INFORME DE ORIENTACIÓN DE OFICIO
Nº 20423-2021-CG/SEDEN-SOO

**“EXPEDIENTE TÉCNICO Y EJECUCIÓN DE LA OBRA
MEJORAMIENTO DE LA CARRETERA VECINAL RUTA MO-518
TRAMO CENTRO POBLADO LOS ÁNGELES - CENTRO
POBLADO YACANGO, PROVINCIA DE MARISCAL NIETO –
MOQUEGUA”**

PERÍODO DE EVALUACIÓN:
DEL 12 DE JUNIO DE 2018 AL 14 DE OCTUBRE DE 2021

LIMA, 30 DE NOVIEMBRE DE 2021

Imagen n.º 1

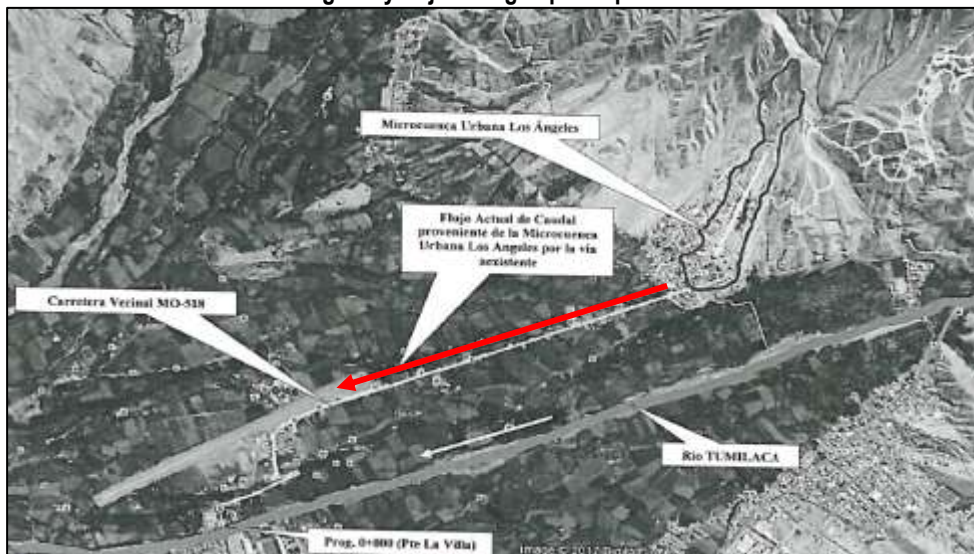
Microcuenca urbana Los Ángeles y flujo del agua por el pavimento del tramo 1 de la obra.

Detalle: En la imagen se muestra el flujo del agua de lluvias proveniente de la microcuenca urbana Los Ángeles, la cual discurriría por el pavimento del tramo 1 de la obra, dañando su estructura.

No obstante, de la verificación al presupuesto y los planos de detalles contenidos en el expediente técnico se advierte que no han sido consideradas las obras de drenaje necesarias para evacuar el agua de lluvia en este tramo; por el contrario, la memoria descriptiva del expediente técnico señala que el primer tramo tiene el drenaje transversal y sus obras de arte se encuentran consolidadas, motivo por el cual solo requeriría la limpieza de las obras de drenaje existentes, tal como se muestra a continuación:

*El drenaje transversal y sus obras de arte correspondientes a este primer tramo, **ya están consolidados por lo que solo requerirán la limpieza de estas obras de drenaje existentes.***

5. **Se hace necesario la construcción de una tubería de desfoque de las aguas pluviales urbanas del Centro Poblado Los Ángeles, que en época de lluvia podría dañar la estructura de pavimento que se construya.**

Imagen n.º 6
Sección transversal típica en tangente a media ladera.

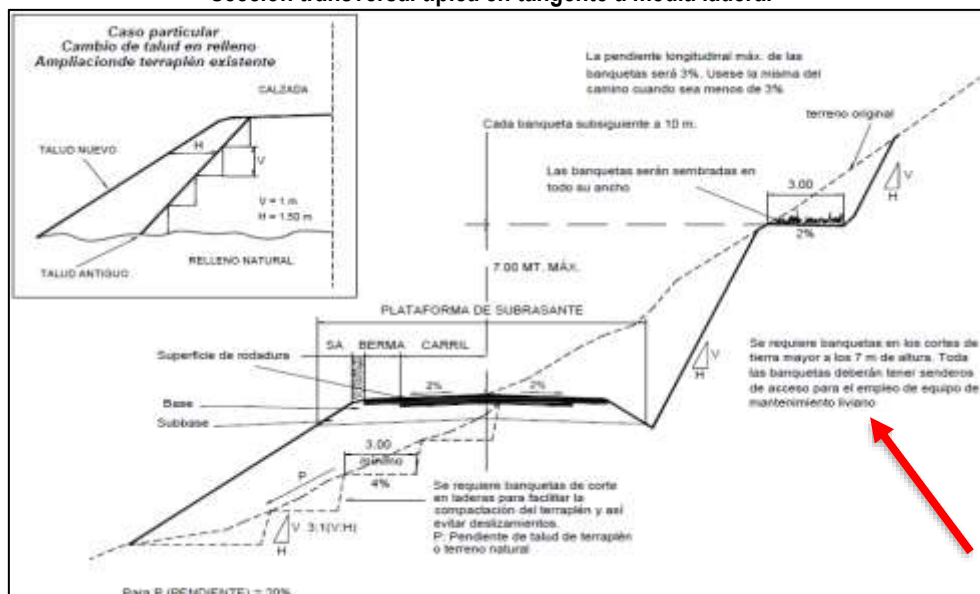
No obstante, de la revisión al presupuesto y los planos de detalles del expediente técnico, se observa que no se consideró la construcción de obras para dar solución a la inestabilidad en los diferentes taludes de la vía⁶, como son banquetas de seguridad, conforme se señala en el acta suscrita durante la visita efectuada por la comisión de control⁷, tal como se evidenció en el acta de visita de recopilación de información e inspección física s/n de 14 de octubre de 2021:

Además, el Manual de Carreteras: Diseño Geométrico DG 2014, recomienda el uso de banquetas en los cortes de tierra mayor a los 7.00 m de altura, como se aprecia en la imagen siguiente:

Por las razones expuestas, la comisión de control evidenció que, a pesar de que el Estudio Geológico y Geotecnia, incluido en el expediente técnico de la obra, recomendó alternativas de solución para estabilizar diferentes zonas de deslizamiento del tramo 2, estas no fueron consideradas en los planos de detalles ni en el presupuesto del expediente técnico, lo cual inobservaría lo establecido en el Manual de Carreteras: Diseño Geométrico DG 2014, aprobado por Resolución Directoral N° 028-2014-MTC/14, de 30 de octubre de 2014; por lo tanto, le correspondería a la Entidad disponer las acciones preventivas necesarias, para que la Oficina de Supervisión y Liquidación de Obras y la Gerencia de Infraestructura⁸, adopten las medidas correctivas necesarias para prevenir deslizamientos, cautelar la conservación del proyecto de inversión pública y la seguridad de las personas.

Se requiere banquetas en los cortes de tierra mayor a los 7 m de altura. Todas las banquetas deberán tener senderos de acceso para el empleo de equipo de mantenimiento liviano.
